**22. Änderung des Flächennutzungsplanes und
Bebauungsplan Nr. 54 „Jugend- und Begegnungszentrum“
Abwägung der eingegangenen Stellungnahmen,
abschließender Beschluss/ Satzungsbeschluss**

Zusammenstellung der Stellungnahmen der Behörden und sonstigen der Träger öffentlicher Belange gemäß § 4 Abs. 2 i.V.m. § 3 Abs. 2 BauGB
zur 22. Änderung des Flächennutzungsplanes der Gemeinde Büchen
Beteiligung bis zum 23.04.2019

Zusammenstellung der Stellungnahmen der Behörden und sonstigen der Träger öffentlicher Belange gemäß § 4 Abs. 2 i.V.m. § 3 Abs. 2 BauGB
zum Bebauungsplan Nr. 54 der Gemeinde Büchen
Beteiligung bis zum 23.04.2019

Schutzstatus Lindenallee/ ehemaliger Bahndamm

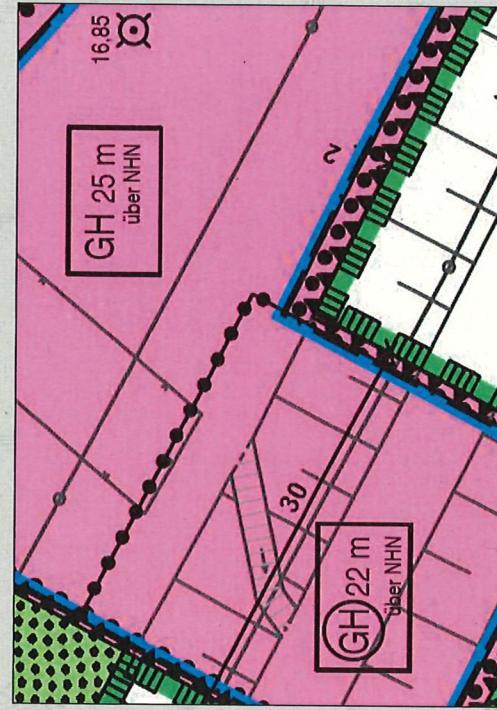
→ Berücksichtigung der gesetzlich geschützten Biotope

→ **Bislang keine Befreiung in Aussicht gestellt**

→ Nachweis des erforderlichen Ausgleiches

→ Anpassungen der Begründung mit Umweltbericht + Teil B-Text, z.B.

→ Berücksichtigung der Raumordnung bzgl. Natur und Umwelt

→ Abzäunung der Freiflächen zum Steilhang

→ Ausschluss der Tierhaltung

→ Konkretisierung der Grünflächennutzung

Der Anregung wird gefolgt.

→ Überarbeitung der Standortprüfung innerhalb des Plangebietes

→ Rücknahme der Baugrenze an der nördlichen Böschung

→ Unterlagen an den Kreis Herzogtum Lauenburg
→ **Genehmigung Befreiungsantrag bis GV-Sitzung**

→ Ausgleich über eine gemeindeeigene Fläche in Müssen

- Redaktionelle Ergänzungen der Unterlagen zur Erläuterung und Klarstellung

NABU

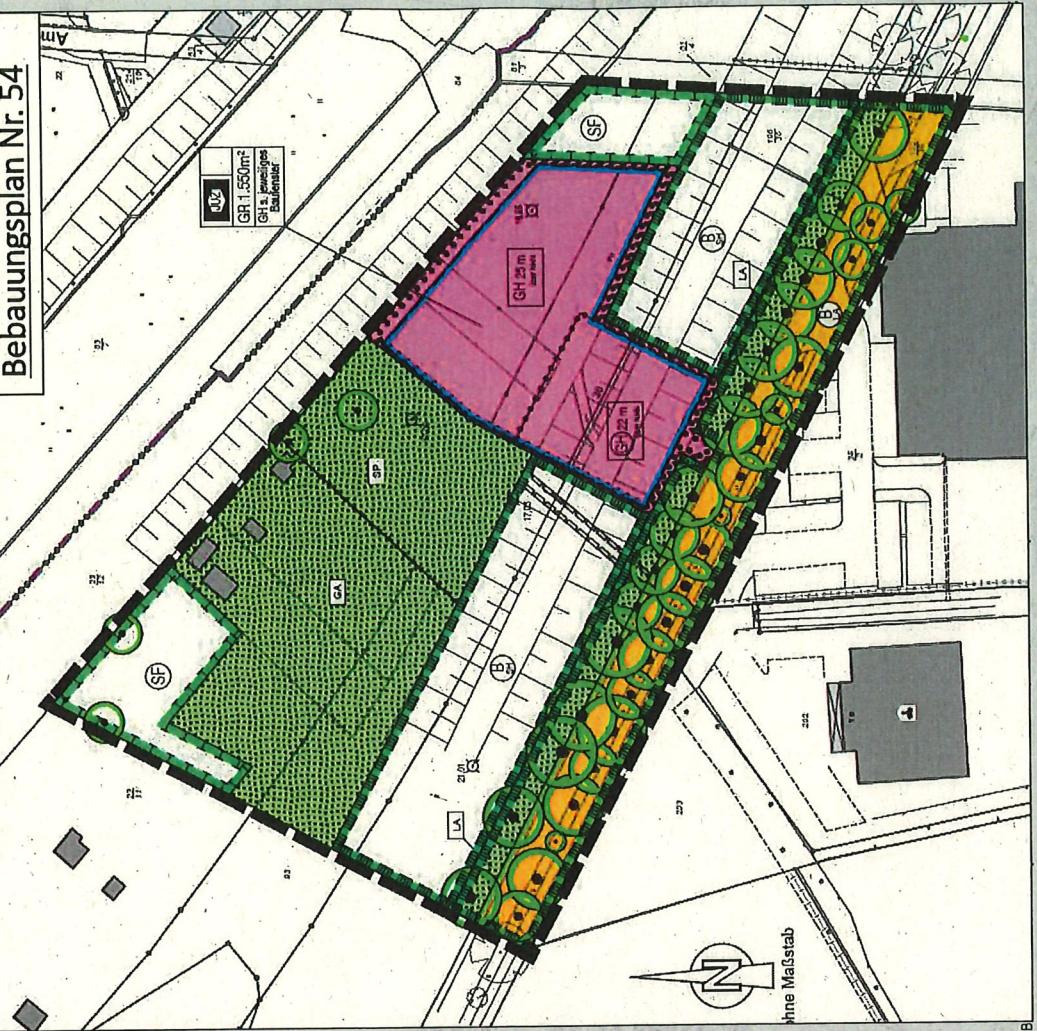
- Bestätigung, dass beide Einrichtungen berechtigt und notwendig sind
- Standortwahl in zentraler Lage und Synergieeffekt für den Schulsport
- Aufgrund der gesetzlich geschützten Biotope, Prüfung von Alternativflächen
 - Braches Grundstück am Nüssauer Weg
 - Braches Gelände auf dem ehemaligen Bahnhofsgelände südlich des neuen Sparkassengebäudes
 - Rodelberg-Gelände
- Klarstellung des tatsächlichen Durchbruches im ehemaligen Bahndamm

→ Hinweis auf die Beeinträchtigungen der Biotope auch durch getroffene Festsetzungen

→ Hinweis auf den erforderlichen Umfang des Ausgleiches

- Der Anregung wird teilweise gefolgt.
- Überarbeitung der Standortprüfung unter Berücksichtigung eines 500m-Radius
 - Redaktionelle Ergänzungen zur Klarstellung
